NORGES VASSDRAGS- OG ENERGIDIREKTORAT (NVE)
Postboks 5091 Majorstua
0301 OSLO

Uttale til justert søknad for nye kraftverk i Røldal-Suldalsvassdraget

Kommunestyret har i møte 16.09.2026 09:00 fatta følgjande vedtak i sak 077/26:

Utklipp av søknadskart for justert løysing:

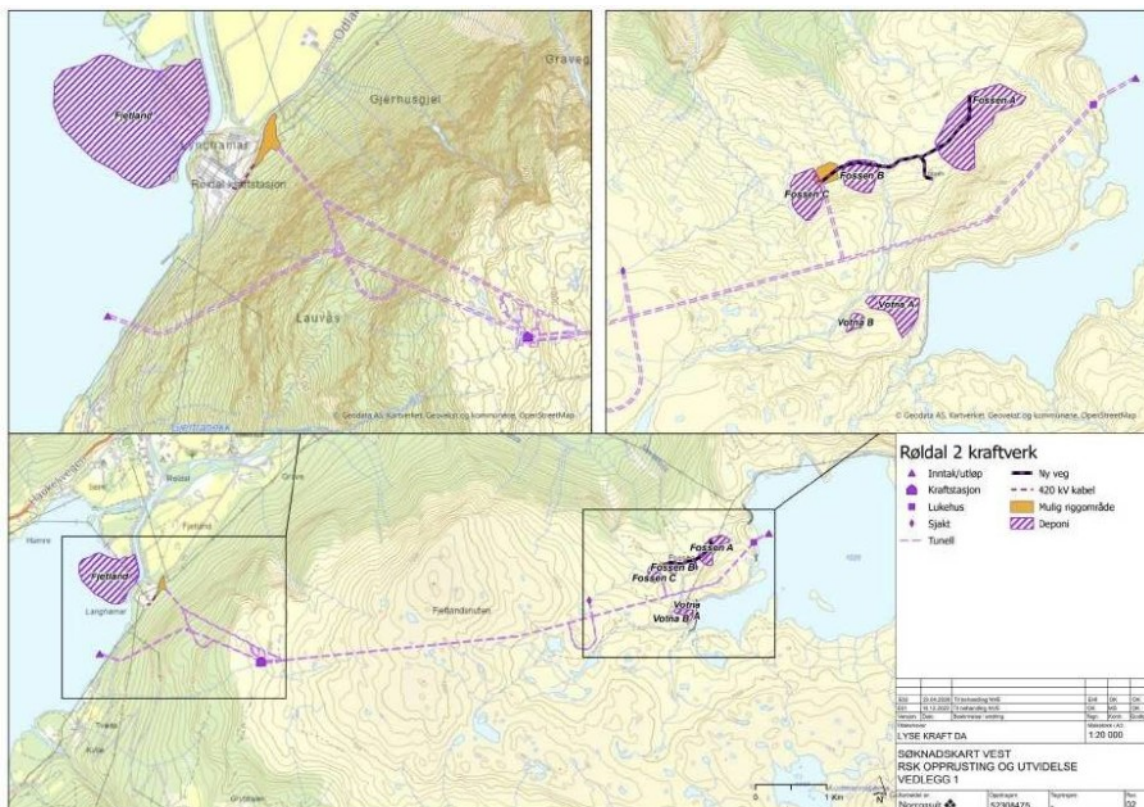
Lyse Kraft DA trekk Novle 2 kraftverk frå planane sine. Det skal ikkje pumpast vatn frå Valldalsvatnet til Votna. Vasstanden i Valldalsmagasinet ved justert løysing vil i stor grad vera lik opphavleg søknad.

Den auka kapasiteten til Røldal 2 vil føra til at reguleringa av vasstanden i Votna vil bli lik som i opphavleg søknad.

For Røldalsvatnet medfører justert løysing at kapasiteten vert auka med 20 m³/s direkte inn i magasinet ved turbinering og ca. 15 m³/s ut ved pumping.

For justert løysing vil det truleg kunna vera noko meir variasjon i vasstanden utover vinteren som følgje av at det kan pumpast eit større volum direkte frå Røldalsvatnet til Votna. Større kapasitet i Røldal 2 kraftverk kan bidra til å flytta meir vatn frå Røldalsvatnet direkte til Votna ved behov for flaumdemping i Røldalsvatnet og vidare nedover vassdraget.

Ei større slukeevne i Røldal 2 kraftverk vil føra til eit større isfritt parti i austre delen av Røldalsvatnet slik at arealet som det vert danna frostrøyk over vert større. Lyse Kraft DA skriv det er forventet samla sett små endringar for frostrøyk samanlikna med opphavleg omsøkt løysing, med bakgrunn i at utløpet til kraftverket er flytta og vert lagt djupare.
